MRAe

**Avis délibéré sur
le projet de requalification
des Mails historiques d'Orléans (45)**

N°MRAe 2024-4837

Profil en travers type (Source : étude d'impact, p. 26)

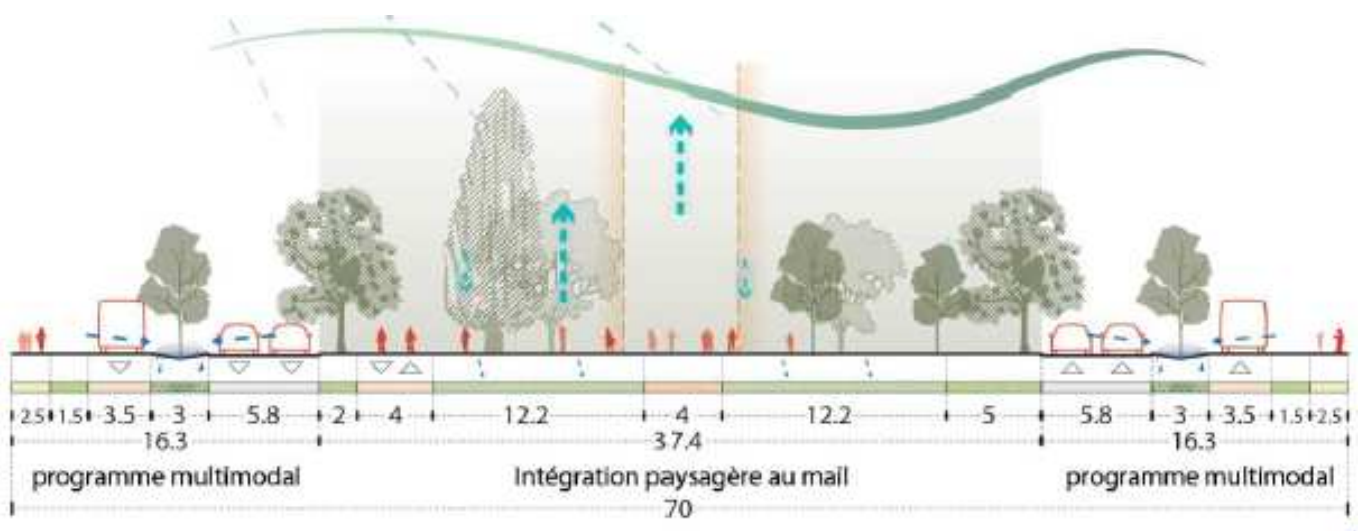
L'étude d'impact présente par ailleurs les plans de masse des différents tronçons, dans le cadre de l'avant-projet (p. 26 à 28). Pour une meilleure compréhension de ces plans, il aurait été utile de fournir a minima une légende, voire d'expliquer textuellement dans certains cas les aménagements prévus (par exemple, au niveau de la sortie du pont Joffre, car l'aménagement est difficile à interpréter ; l'accès au futur parking dans l'actuelle trémie du boulevard Jaurès et sous le pont Madeleine n'est pas clair ; le ruban bleu semble représenter la piste cyclable sans que cela soit mentionné...).
